SERVICE INFO – FAG 0033

Synliga skillnader - ABS-ring

Notera de olika utförandena hos hjulnaven

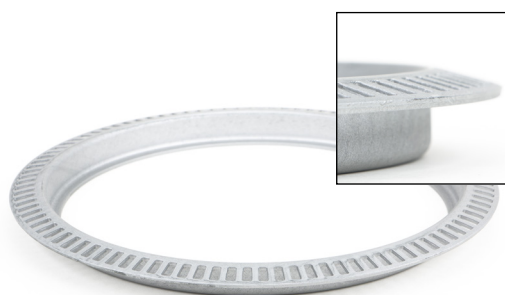
Ringarna till ABS-givarna skiljer sig åt hos dessa
hjulnav. Vid byte av ring till ABS-givaren är det
viktigt att identifiera de synliga skillnaderna och
para samman rätt ring med rätt nav.

Best.nr. 434 0579 10 är lämplig till nav i det nya utförandet

Ringen till ABS-givare med best.nr. 434 0580 10 är lämplig till hjulnav
i det gamla utförandet
